Mr. Jean-Pierre Piault à

Monsieur le Commissaire Enquêteur,

Veillez trouver ci-joint mes commentaires concernant le projet de 5 éoliennes sur la commune de Dissangis.

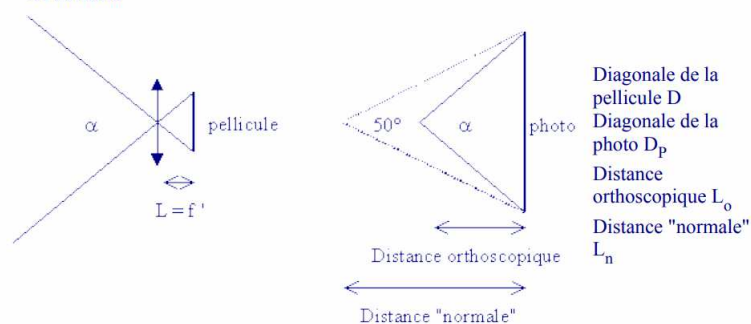
De plus sans les données Exif des photos, nous n'avons aucune assurance que la focale de 50mm soit respectée.

Les photomontages présentés sont une tromperie manifeste pour les observateurs et ne respectent en rien les recommandations. Le but n'étant que de minimiser l'impact visuel.

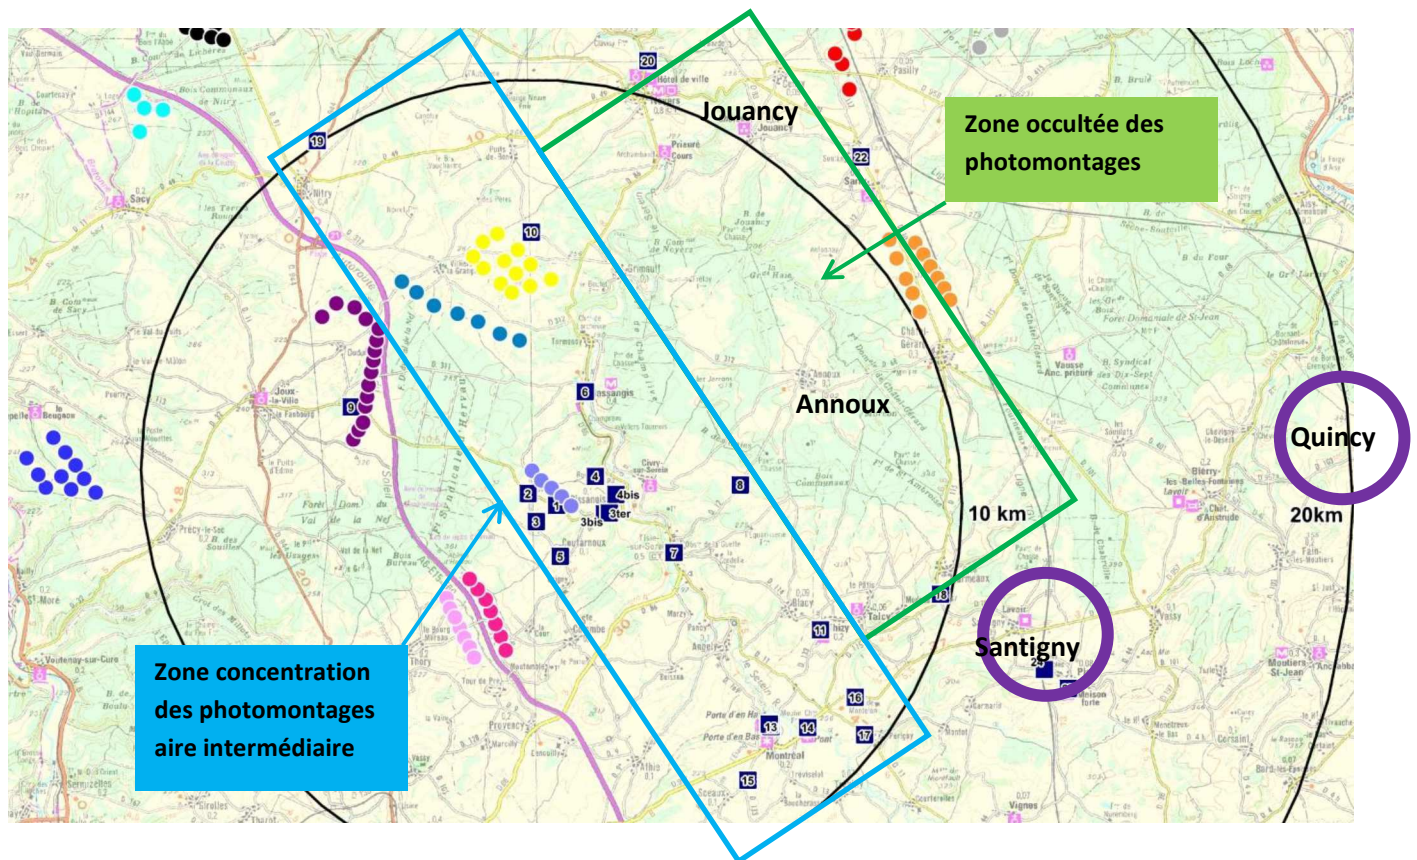
Idem pour les villages sur les plateaux : Jouancy et son château ; Châtel Gerard. Dans la vallée Civry, Tormancy Grimault. A Massangis le photomontage 6 est derrière la mairie. Ce n'est nullement représentatif.

Dans un environnement proche, il manque entre autres le parc éolien de Quincy le Vicomte, les parcs accordés en attente de construction et les parcs en instructions. (Santigny-Massangis etc.. Ils ne doivent pas être occultés !

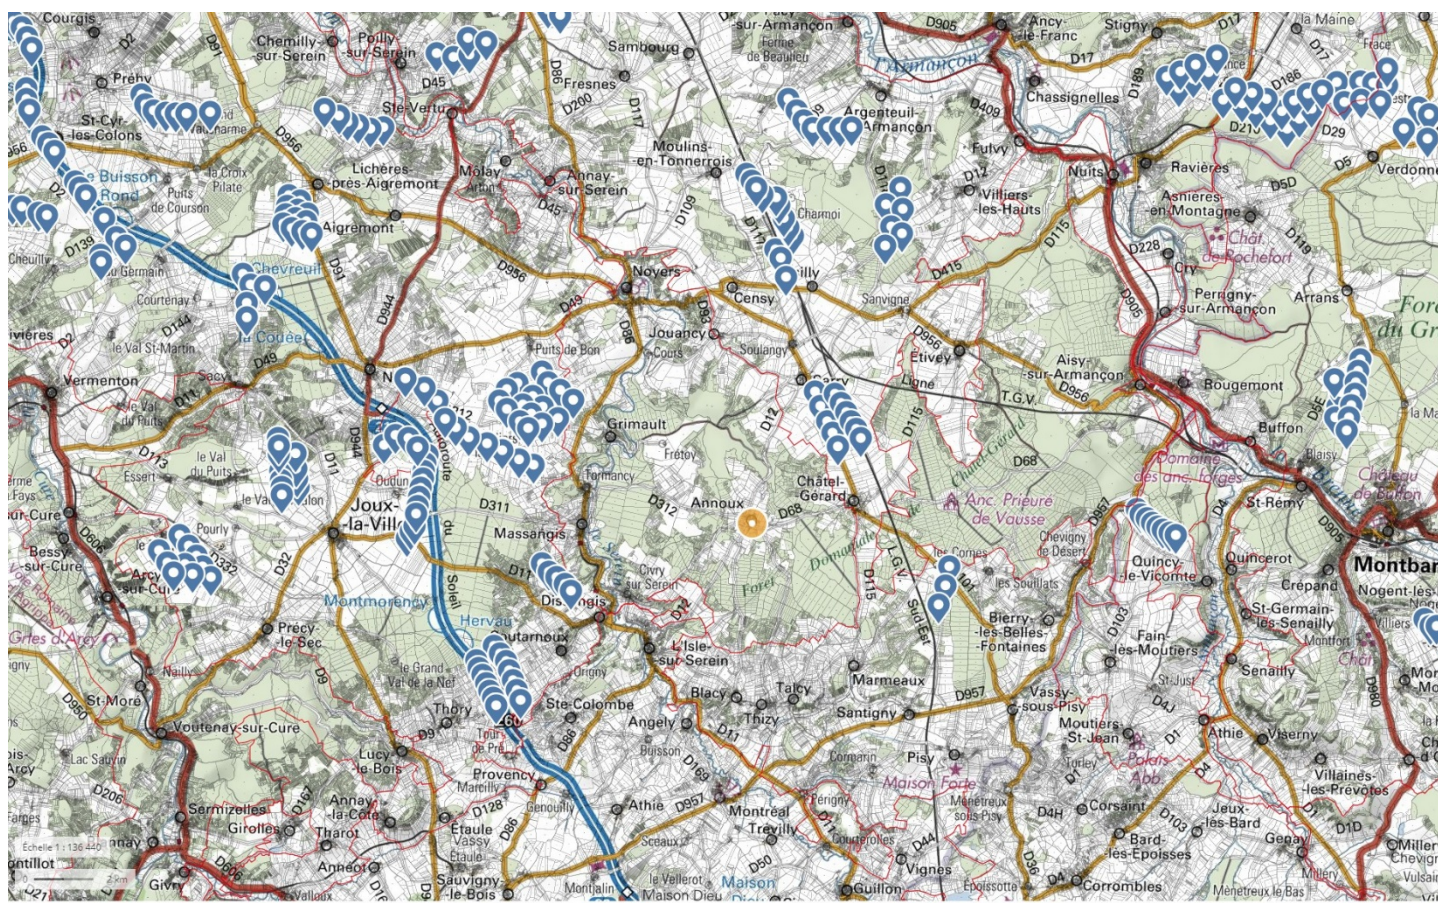
Et on sait déjà qu'un projet en zone ZNIEFF II non représenté sur cette carte viendra encore alimenter le mécontentement. Où s'arrêtera cette escalade.

L'ampleur de ce phénomène d'encerclement d'une forestation métallique devient anxiogène jour et nuit. .

SATURATION VISUELLE DEPUIS ANNOUX

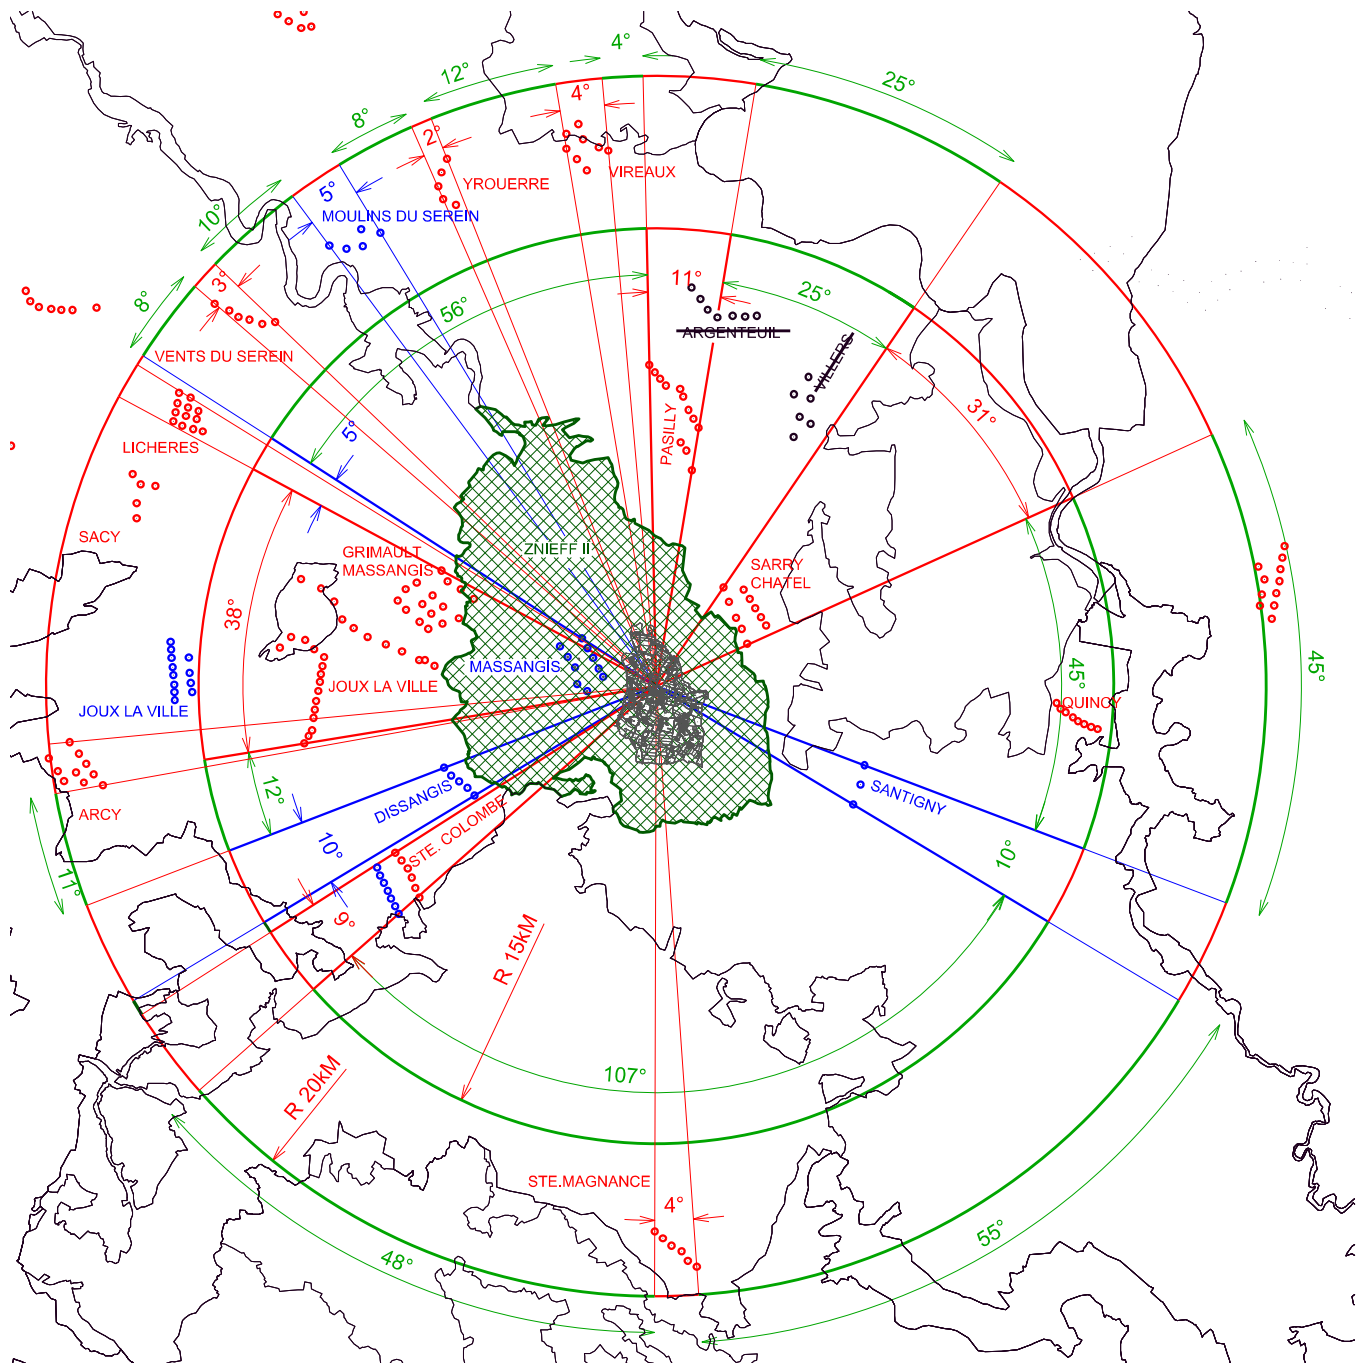
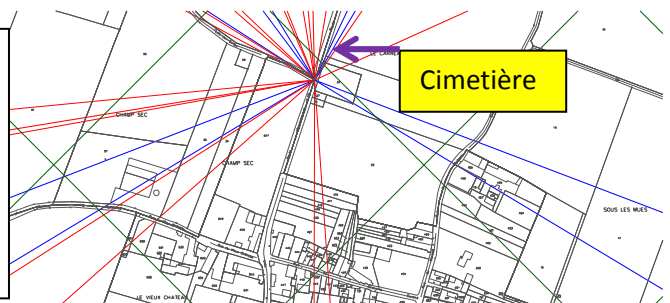
Sur plus de 190°, les plateaux de Bourgogne sont saturés d'Est en Ouest ne laissant que des espaces de respiration très réduits.
